柏崎刈羽原子力発電所 原子炉施設保安規定 変更比較表

変更前 (現行規定：ROP反映版(令和2年5月26日認可))	変更後	備考
<p style="text-align: center;">第2章 品質保証</p> <p>(品質マネジメントシステム計画)</p> <p>第3条 第2条に係る保安活動のための品質保証活動を実施するにあたり、以下のとおり品質マネジメントシステム計画を定める。</p> <p style="text-align: center;">【品質マネジメントシステム計画】</p> <p>1. 目的 本品質マネジメントシステム計画は、柏崎刈羽原子力発電所（以下「発電所」という。）の安全を達成・維持・向上させるため、「<u>原子炉施設の保安のための業務に係る品質管理に必要な体制の基準に関する規則及び同規則の解釈</u>」（以下「品質管理基準規則」という。）に従って、発電所における保安活動に係る品質マネジメントシステム（以下「品質マネジメントシステム」という。）を確立し、実施し、評価確認し、継続的に改善するとともに、<u>安全文化及び安全のためのリーダーシップによって原子力の安全を確保すること</u>を目的とする。</p> <p>2. 適用範囲 本品質マネジメントシステム計画は、発電所の保安活動に適用する。</p> <p>3. 用語の定義 以下を除き品質管理基準規則の定義に従う。 (1) 原子炉施設：核原料物質、核燃料物質及び原子炉の規制に関する法律第43条の3の5第2項第5号に規定する発電用原子炉施設をいう。 (2) ニューシア：原子炉施設の事故又は故障等の情報並びに信頼性に関する情報を共有し活用することにより、事故及び故障等の未然防止を図ることを目的として、一般社団法人 原子力安全推進協会が運営するデータベース（<u>原子炉施設情報公開ライブラリー</u>）のことをいう。 (3) BWR 事業者協議会：国内 BWR プラントの安全性及び信頼性を向上させるために、電力会社とプラントメーカーとの間で情報を共有し、必要な技術的検討を行う協議会のことをいう。（以下、本条及び第107条において同じ。）</p> <p>4. 品質マネジメントシステム 4.1 一般要求事項 (1) 第4条（保安に関する組織）に定める組織（以下「組織」という。）は、本品質マネジメントシステム計画に従って、品質マネジメントシステムを確立し、文書化し、実施し、かつ、維持する。また、その品質マネジメントシステムの実効性を維持するため、継続的に改善する。 (2) 組織は、<u>保安活動の重要度に応じて、品質マネジメントシステムを確立し、運用する。この場合、以下の事項を適切に考慮し、</u>発電用軽水型原子炉施設の安全機能の重要度分類に関する審査指針（以下「重要度分類指針」という。）

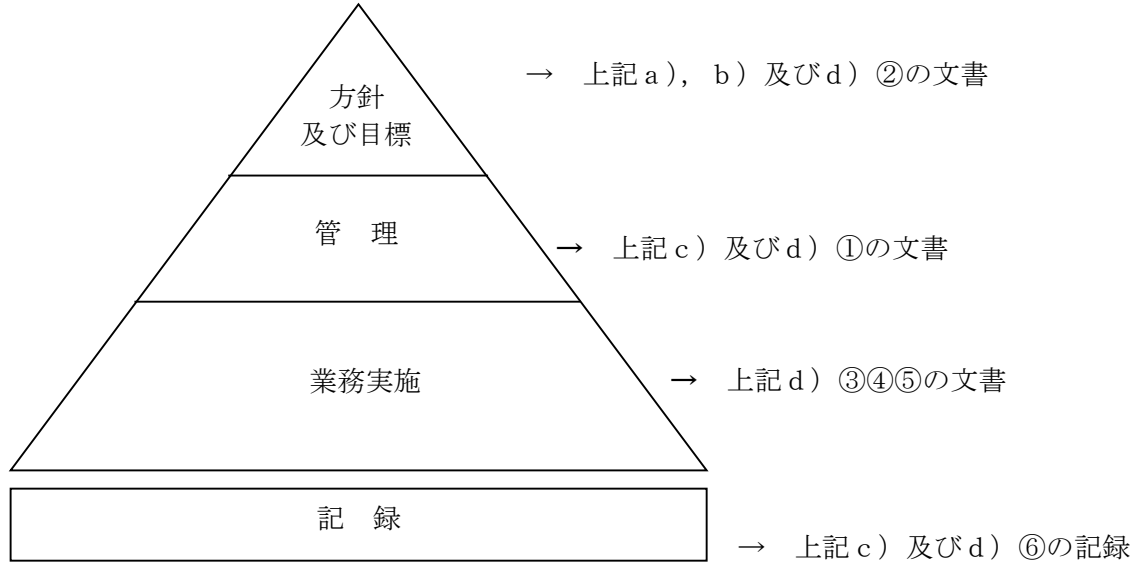
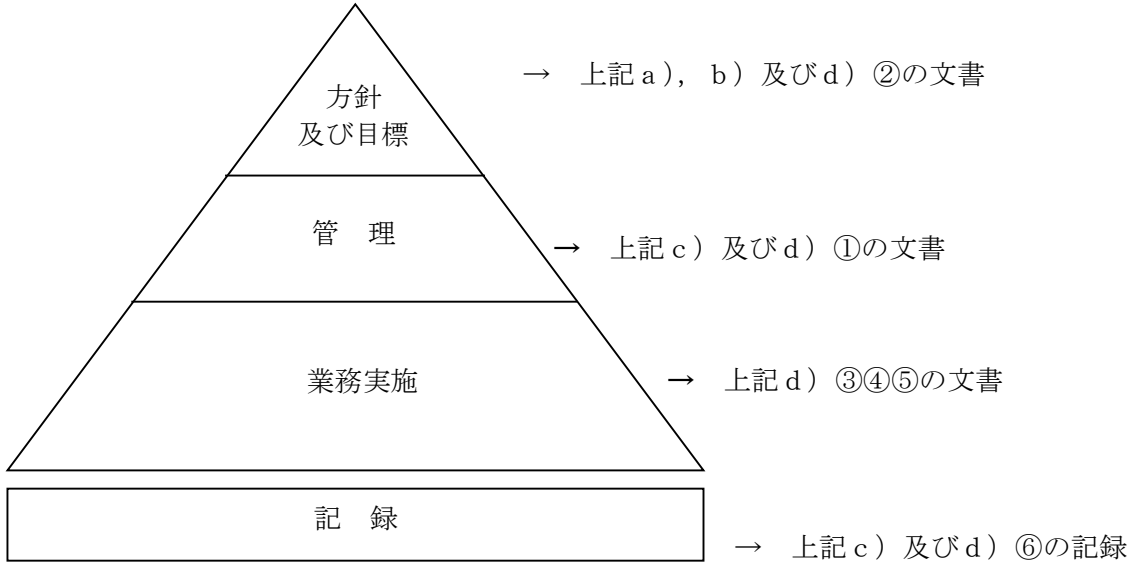
変更前 (現行規定：ROP反映版(令和2年5月26日認可))	変更後	備考
<p>(5) 組織は、品質マネジメントシステムに必要なプロセスを明確にするとともに、そのプロセスを組織に適用することを「原子力品質保証規程」に定め、次の事項を実施する。</p> <p>a) <u>プロセスの運用に必要な情報及び当該プロセスの運用により達成される結果を明確にする。</u></p> <p>b) これらのプロセスの順序及び相互関係（組織内のプロセス間の相互関係を含む。）を図1のとおりとする。</p> <p>c) これらのプロセスの運用及び管理のいずれも<u>の実効性の確保に必要なパフォーマンスを示す指標（以下「PI(Performance Indicator)」という。）、並びに判断基準及び方法を明確にする。</u> <u>このPIには、原子力規制検査等に関する規則第5条に規定する安全実績指標（特定核燃料物質の防護に関する領域に係るものを除く。）を含める。</u></p> <p>d) これらのプロセスの運用並びに監視及び測定に必要な資源及び情報を利用できる体制を確保する。<u>これには、責任及び権限の明確化を含める。</u></p> <p>e) これらのプロセスの運用状況を監視し、適用可能な場合には測定し、分析する。</p> <p>f) これらのプロセスについて、計画の目的を達成するため、かつ、実効性を維持するために必要な処置（プロセスの変更を含む。）をとる。</p> <p>g) <u>これらのプロセス及び組織を品質マネジメントシステムと整合がとれたものにする。</u></p> <p>h) <u>原子力安全とそれ以外の事項において意思決定の際に対立が生じた場合には、原子力安全が確保されるようにする。これには、セキュリティ対策が原子力安全に与える潜在的な影響と、原子力安全に係る対策がセキュリティに与える潜在的な影響を特定し、解決することを含む。</u></p> <p>(6) 組織は、安全文化として目指している状態を含め「健全な安全文化の育成及び維持に係る基本マニュアル」を定めるとともに、技術的、人的、組織的な要因の相互作用を適切に考慮して、効果的な取り組みを通じて、健全な安全文化を育成し、及び維持する。</p> <p>(7) 組織は、業務・原子炉施設に係る要求事項（法令・規制要求事項を含む。）への適合に影響を及ぼすプロセスを外委託することを決めた場合には、当該プロセスの管理を確実にする。</p>	<p>(5) 組織は、品質マネジメントシステムに必要なプロセスを明確にするとともに、そのプロセスを組織に適用することを「原子力品質保証規程」に定め、次の事項を実施する。</p> <p>a) <u>プロセスの運用に必要な情報及び当該プロセスの運用により達成される結果を明確にする。</u></p> <p>b) これらのプロセスの順序及び相互関係（組織内のプロセス間の相互関係を含む。）を図1のとおりとする。</p> <p>c) これらのプロセスの運用及び管理のいずれも<u>の実効性の確保に必要なパフォーマンスを示す指標（以下「PI(Performance Indicator)」という。）、並びに判断基準及び方法を明確にする。</u> <u>このPIには、原子力規制検査等に関する規則第5条に規定する安全実績指標（特定核燃料物質の防護に関する領域に係るものを除く。）を含める。</u></p> <p>d) これらのプロセスの運用並びに監視及び測定に必要な資源及び情報を利用できる体制を確保する。<u>これには、責任及び権限の明確化を含める。</u></p> <p>e) これらのプロセスの運用状況を監視し、適用可能な場合には測定し、分析する。</p> <p>f) これらのプロセスについて、計画の目的を達成するため、かつ、実効性を維持するために必要な処置（プロセスの変更を含む。）をとる。</p> <p>g) <u>これらのプロセス及び組織を品質マネジメントシステムと整合がとれたものにする。</u></p> <p>h) <u>原子力安全とそれ以外の事項において意思決定の際に対立が生じた場合には、原子力安全が確保されるようにする。これには、セキュリティ対策が原子力安全に与える潜在的な影響と、原子力安全に係る対策がセキュリティに与える潜在的な影響を特定し、解決することを含む。</u></p> <p>(6) 組織は、安全文化として目指している状態を含め「健全な安全文化の育成及び維持に係る基本マニュアル」を定めるとともに、技術的、人的、組織的な要因の相互作用を適切に考慮して、効果的な取り組みを通じて、健全な安全文化を育成し、及び維持する。</p> <p>(7) 組織は、業務・原子炉施設に係る要求事項（法令・規制要求事項を含む。）への適合に影響を及ぼすプロセスを外委託することを決めた場合には、当該プロセスの管理を確実にする。</p>

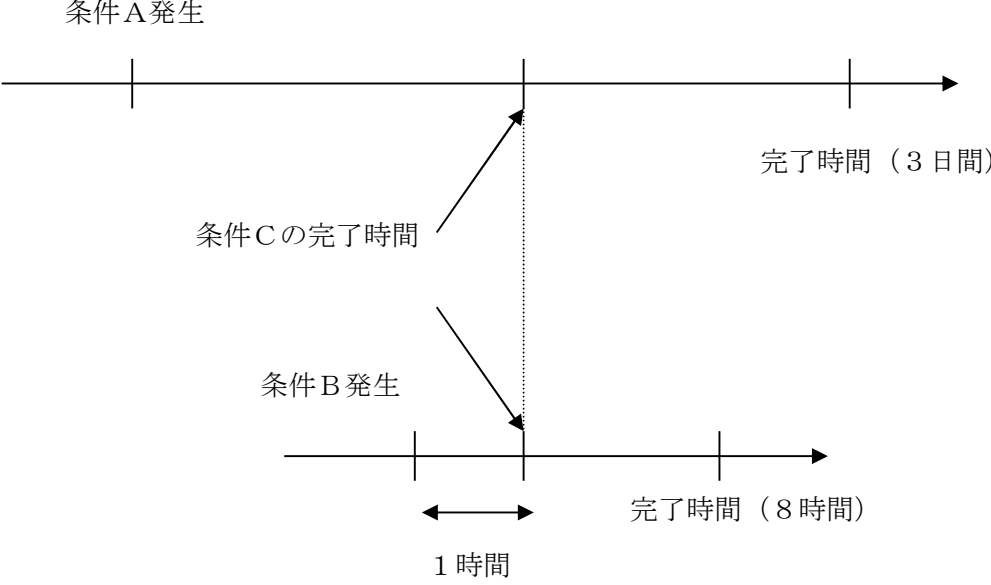
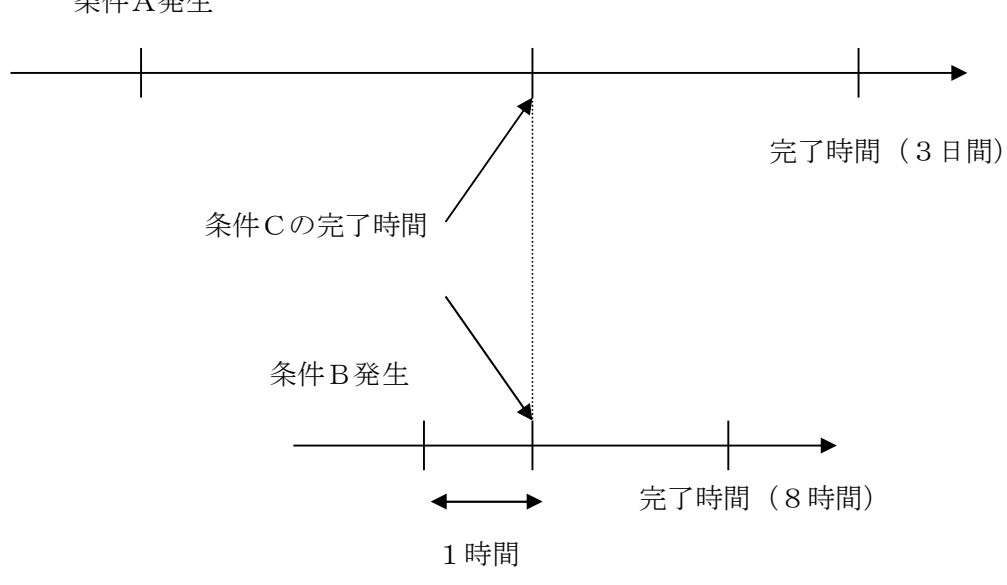
変更前 (現行規定：ROP反映版(令和2年5月26日認可))	変更後	備考
<p>(運転上の制限を満足しない場合)</p> <p>第73条 運転上の制限を満足しない場合とは、各GMが第3節で定める運転上の制限を満足していないと判断した場合をいう。なお、各GMは、この判断を速やかに行う。</p> <p>2. 各GMは、第3節各条の第2項で定める事項が実施されていない期間においても、運転上の制限に係る事象が発見された場合は、運転上の制限を満足しているかどうかの判断を速やかに行う。</p> <p>3. 各GMは、ある運転上の制限を満足していないと判断した場合に、当該条文の要求される措置に定めがある場合を除き、他の条文における運転上の制限を満足していないと判断しなくてもよい。</p> <p>4. 各GMは、運転上の制限を満足していないと判断した場合、当該号炉を所管する運転管理部長に報告し、当該号炉を所管する運転管理部長は所長及び原子炉主任技術者に報告する。</p> <p>5. 各GMは、運転上の制限を満足していないと判断した時点(完了時間の起点)から要求される措置を開始する。なお、運転上の制限を満足していないと判断した場合の要求される措置の運用方法については、表73の例に準拠する。</p> <p>6. 各GMは、当該運転上の制限を満足していると判断した場合は、当該号炉を所管する運転管理部長に報告し、当該号炉を所管する運転管理部長は原子炉主任技術者に報告する。</p> <p>7. 各GMは、運転上の制限を満足していないと判断した時点の前の原子炉の状態への移行又は原子炉熱出力の復帰にあたっては、原子炉主任技術者の確認を得る。</p> <p>8. 各GMは、次の各号を適用することができる。</p> <p>(1) 運転上の制限を満足していないと判断している期間中は、要求される措置に定めがある場合を除き、当該条文の第2項で定められた事項を実施しなくてもよい。ただし、当該条文の第2項で定める頻度で実施しなかった事項については、運転上の制限を満足していると判断した後、速やかに実施する。</p> <p>(2) 運転上の制限を満足していると判断した場合は、それ以後要求される措置を実施しなくてもよい。</p> <p>(3) 要求される措置を実施した場合、その内容が第3節各条の第2項で定める事項と同じである場合は、当該事項を実施したとみなすことができる。</p> <p>(4) 当該運転上の制限を満足していると判断するにあたり、その内容が当該条文の第2項で定める事項と同じである場合は、当該事項を実施したとみなすことができる。</p>	<p>(運転上の制限を満足しない場合)</p> <p>第73条 運転上の制限を満足しない場合とは、当直長及び燃料GMが第3節で定める運転上の制限を満足していないと判断した場合をいう。なお、当直長及び燃料GMは、この判断を速やかに行う。</p> <p>2. 当直長及び燃料GMは、第3節各条の第2項で定める事項が実施されていない期間においても、運転上の制限に係る事象が発見された場合は、運転上の制限を満足しているかどうかの判断を速やかに行う。</p> <p>3. 当直長及び燃料GMは、ある運転上の制限を満足していないと判断した場合に、当該条文の要求される措置に定めがある場合を除き、他の条文における運転上の制限を満足していないと判断しなくてもよい。</p> <p>4. 当直長及び燃料GMは、運転上の制限を満足していないと判断した場合、当該号炉を所管する運転管理部長に報告し、当該号炉を所管する運転管理部長は所長及び原子炉主任技術者に報告する。</p> <p>5. 当直長及び燃料GMは、運転上の制限を満足していないと判断した時点(完了時間の起点)から要求される措置を開始する。なお、運転上の制限を満足していないと判断した場合の要求される措置の運用方法については、表73の例に準拠する。</p> <p>6. 当直長及び燃料GMは、当該運転上の制限を満足していると判断した場合は、当該号炉を所管する運転管理部長に報告し、当該号炉を所管する運転管理部長は原子炉主任技術者に報告する。</p> <p>7. 当直長及び燃料GMは、運転上の制限を満足していないと判断した時点の前の原子炉の状態への移行又は原子炉熱出力の復帰にあたっては、原子炉主任技術者の確認を得る。</p> <p>8. 当直長及び燃料GMは、次の各号を適用することができる。</p> <p>(1) 運転上の制限を満足していないと判断している期間中は、要求される措置に定めがある場合を除き、当該条文の第2項で定められた事項を実施しなくてもよい。ただし、当該条文の第2項で定める頻度で実施しなかった事項については、運転上の制限を満足していると判断した後、速やかに実施する。</p> <p>(2) 運転上の制限を満足していると判断した場合は、それ以後要求される措置を実施しなくてもよい。</p> <p>(3) 要求される措置を実施した場合、その内容が第3節各条の第2項で定める事項と同じである場合は、当該事項を実施したとみなすことができる。</p> <p>(4) 当該運転上の制限を満足していると判断するにあたり、その内容が第3節各条の第2項で定める事項と同じである場合は、当該事項を実施したとみなすことができる。</p>	<p>記載の適正化</p>
